改善箇所説明図 ②

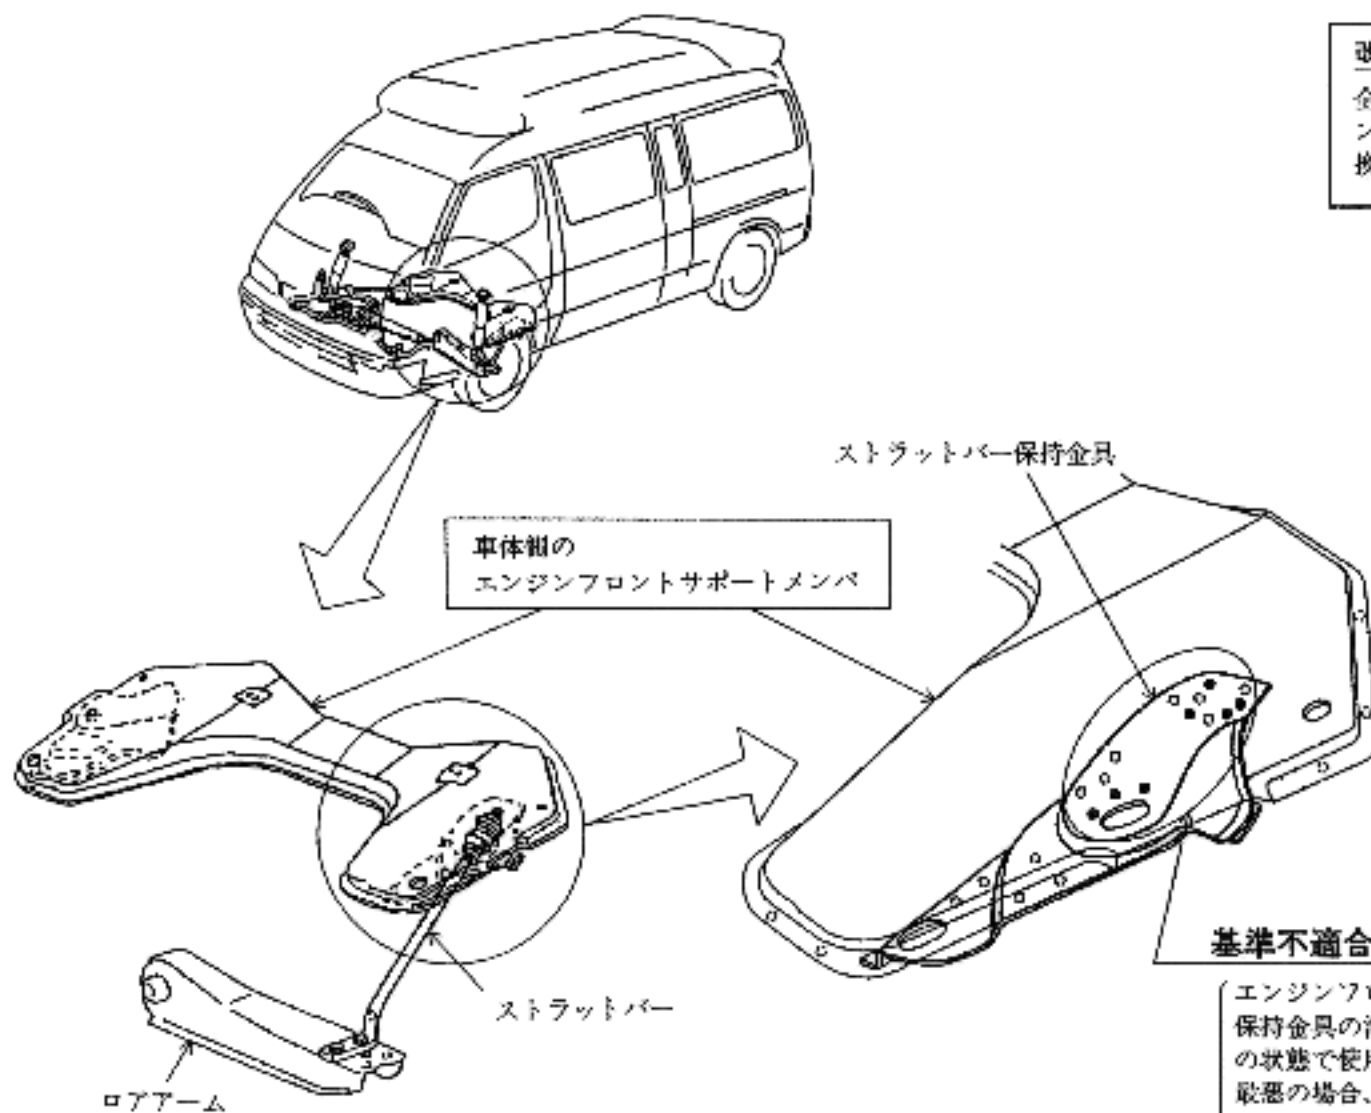
基準不適合発生箇所（溶接不良部：●）

エンジンフロントサポートメンバとストラットバーの保持金具の溶接に不適切なものがあるため、このままの状態で使用を続けると、溶接部の一部が剥がれて、最悪の場合、保持金具が破損し走行安定性を損なうおそれがある。

改善の内容

全車両、当該保持金具が溶接されているエンジンフロントサポートメンバを良品と交換する。
